Názov:	Pokyn na uskutočnenie Zmeny TECHNICKO – HYGIENICKÁ ÚDRŽBA ŽELEZNIČNÝCH KOĽAJOVÝCH VOZIDIEL PRE STREDISKO Humenné				
Miesto:	Humenné, Tolstého 11	Dátum	3.3.2023	Čas	17:00

Stavba: TECHNICKO–HYGIENICKÁ ÚDRŽBA ŽELEZNIČNÝCH KOĽAJOVÝCH VOZIDIEL PRE STREDISKO HUMENNÉ

Vec: Pokyn č.032/2023/THUHE/ - SO 3402 Rekonštrukcia haly prevádzkového ošetrovania rušňov a motorových vozidiel

**Vec: Návrh na uskutočnenie Zmeny – SO 3402, odstránenie ocelového
násypníka**

Príloha č.2 Fotodokumentácia

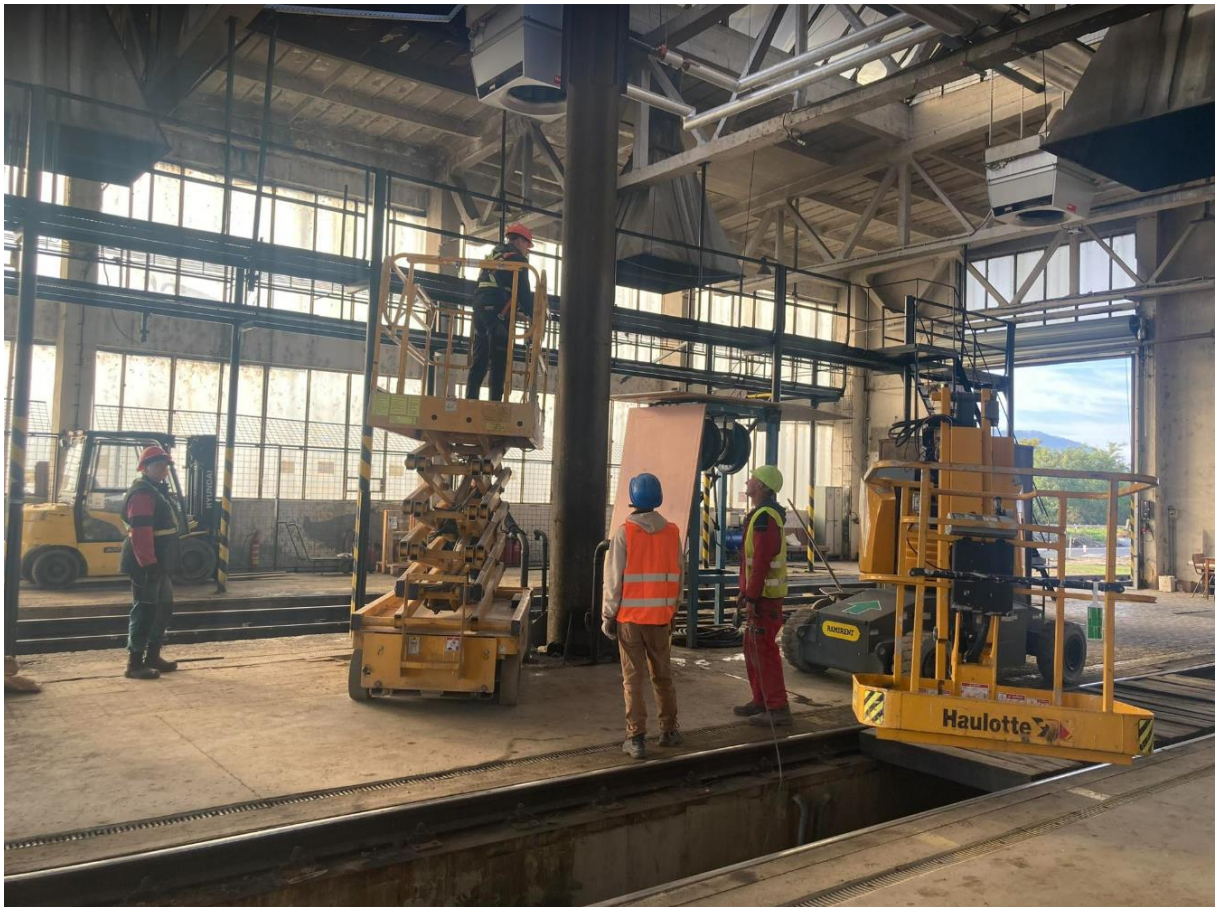
Počas búracích prác bolo zistené, že oceľový stĺp prechádzajúci strechou objektu, je vyplnený betónom. Z tohto dôvodu nemohol byť násypník odstránený plánovaných spôsobom. Postup odstránenia bolo nutné pristúpiť k postupnému odpaľovaniu a vybijaniu betónu v stĺpe. Vzhľadom na hmotnosť a priestorové možnosti funkčného depa, bolo nevyhnutné použiť žeriav s nosnosťou 95t.

- zmena spôsobu odstránenia ocelového stĺpa násypníka
- zabezpečenie hydraulických plošín pre postupné odpaľovanie
- zabezpečenie montážneho žeriavu s nosnosťou nad 95t, vzhľadom na funkčnosť a možné osadenie žeriavu
